**Avis délégué  
Implantation de deux éoliennes  
au lieu-dit Fossé Picard sur la commune de Nullemont (76)**

N° MRAe 2024-5383

Avis délégué de la MRAe Normandie n° 2024-5383 en date du 26 juin 2024  
Implantation de deux éoliennes au lieu-dit Fossé Picard sur la commune de Nullemont (76)

Figure 2 : Plan d'implantation des éoliennes dans leur environnement immédiat (source : EI, figure 201, page 251)

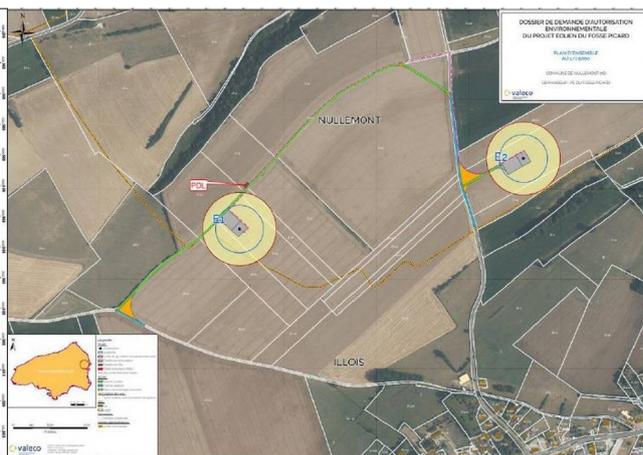
Un réseau électrique et de télécommunication sera créé et enfoui, destiné à relier les éoliennes entre elles et au poste source, situé à Aumale, à 10 km environ (RNT, p. 59). Le tracé retenu n'a pas encore été déterminé. La construction du seul poste de livraison se fera à proximité nord de l'éolienne n° 1 (E1), comme l'indique le plan de masse.

Figure 4 : Extrait de la cartographie des parcs éoliens et des zones potentiellement favorables à l'éolien en Normandie (Dreal Normandie) - Les éoliennes du présent projet sont représentées par les anneaux en rouge situés approximativement au centre de la carte (source MRAe)

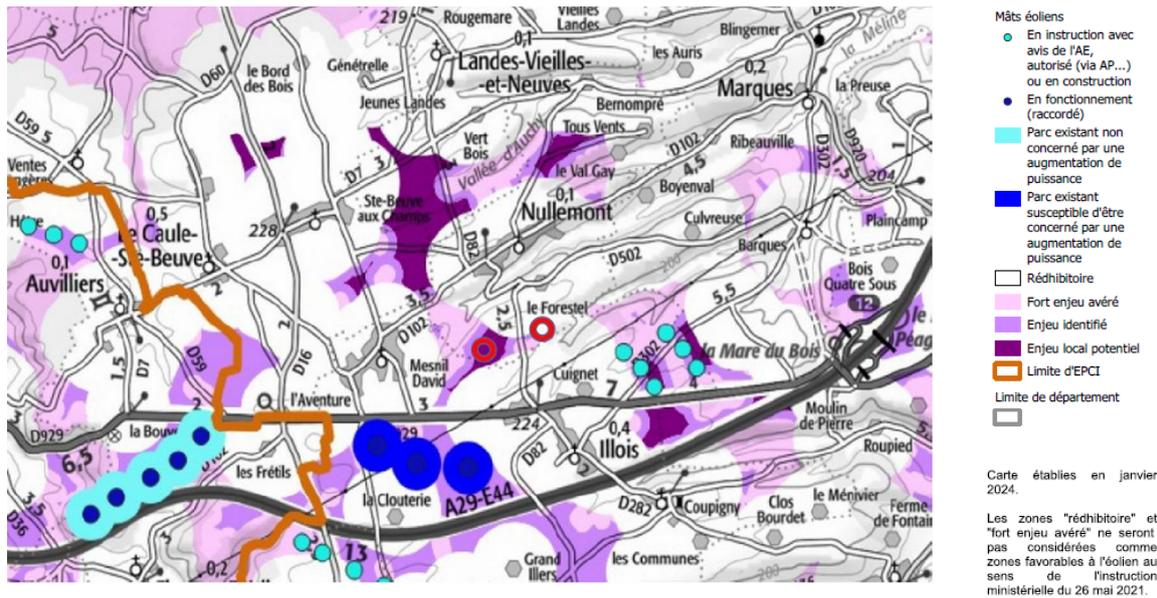
L'outil d'identification du potentiel éolien de Normandie (OIPE), consultable en ligne sur le site de la Dreal<sup>3</sup>, montre que la Zip du parc éolien comprend à la fois une zone à « enjeu identifié », une zone à « enjeu local potentiel », c'est-à-dire une « zone où le développement de l'éolien doit veiller à prendre en compte des enjeux identifiés », mais où son développement est « favorable »<sup>4</sup> elle comprend également une zone à « fort enjeu avéré », c'est-à-dire considérée comme non favorable à l'éolien (figure 4 ci-après).
